## **Bilag 1: Hvidbog**

Teknik- og Erhvervsudvalgets og Miljø- og Naturudvalgets  
ekstramøder d. 18. marts 2019

## **Hvidbog over høringsbidrag indkommet i forbindelse med høring for Biogasanlæg ved Kragekærvej 12, Tåsinge**

#### 1.6 Trafikmåling og kumulation

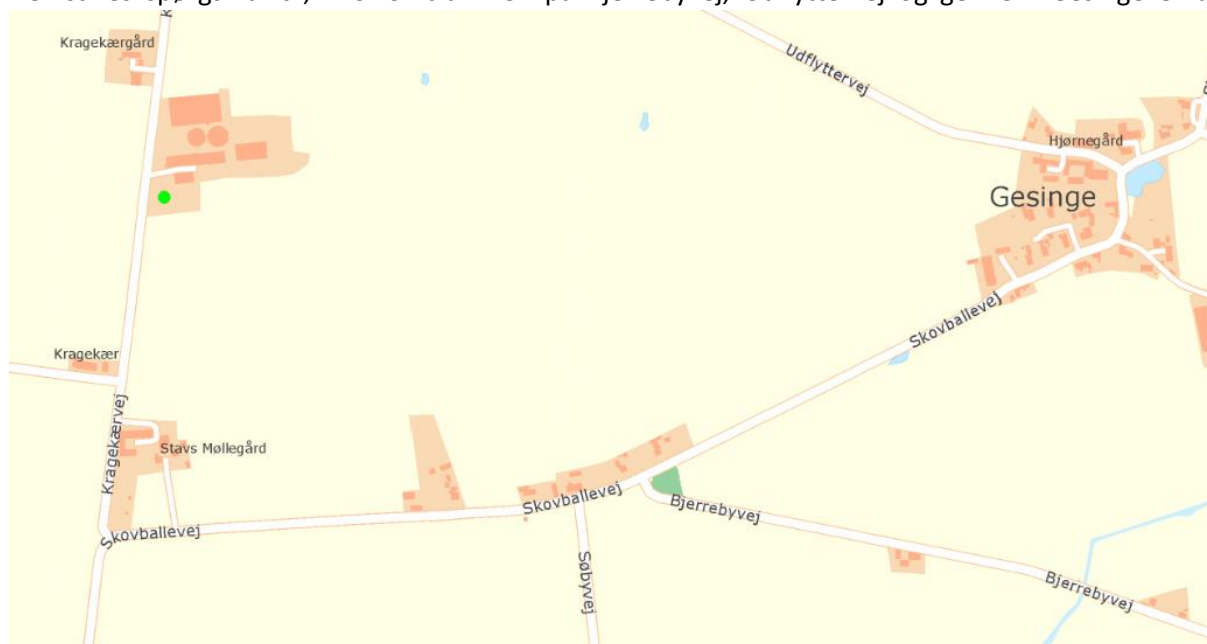
Der er i høringssvarene anmodet om, at der gennemføres en ny trafikmåling, hvor der er aktivitet på markerne, og der stilles spørgsmål til, hvorfor Svendborg Kommune trafikmæssigt kun ser på biogasanlægget, og ikke de ændringer, der er gennemført over de seneste år.

Hvis produktionen på Skiftekær anvender det samme vejnet, som biogasanlægget, må det forventes, at transporten fra Skiftekær-produktionen vil være indeholdt i de gennemførte trafikmålinger. Svendborg Kommunen har vurderet, at trafikmålingerne er den bedste metode til at skabe et overblik over den eksisterende trafik i området.

Når der i miljøvurderingen beskrives en fremskrivning på mindre end 1 %, er der tale om en fremskrivning af den generelle trafik i området. Det betyder, at det vurderes, at den målte trafikmængde maksimalt forventes at stige med 1 % årligt.

Der er samlet set tale om, at der i miljøvurderingerne på det bedst mulige grundlag er foretaget den bedst mulige vurdering af den samlede trafik i området omkring Kragekærvej 12.

**De indkomne bemærkninger giver ikke anledning til ændring af planer, miljøvurdering, godkendelse eller tilladelse.**

#### 15. Visualisering

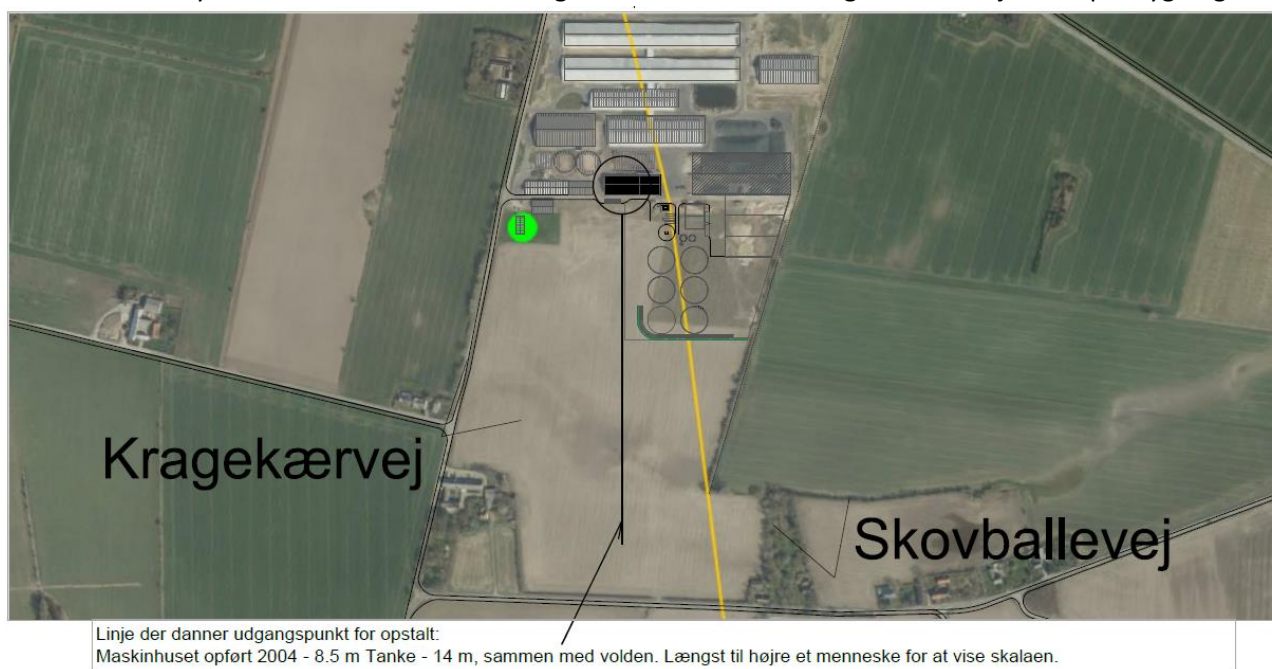
Der er indkommet bemærkninger om, at visualiseringerne er misvisende og ikke viser tankenes reelle højde.

Visualiseringerne er lavet digitalt. Der opbygges en 3D-model af husdyrbrugets bygninger og de tanke biogasanlægget vil bestå af. For husdyrbruget er taget udgangspunkt i den stald der vil ligge tættest på biogasanlægget. Den er ifølge BBR 8,5 m til kip. Tankene er i 3D modellen bygget op med sidehøjder på 7 m og en kuppel på 7 m eller en spids på 8,5 m højeste sted. Dvs. at tankene er vist højere end de 13 m de forventes at blive, men med den højde der jvf lokalplanen er muligt at opføre dem i.

Synsvinklen på billedet er placeret digitalt samme sted, som der er taget et fotografi fra og kigger motivet er samme vej i 3D-modellen Dernæst "samles" fotografi og 3D-model.

**De indkomne bemærkninger giver ikke anledning til ændring af planer, miljøvurdering, godkendelse eller tilladelse.**
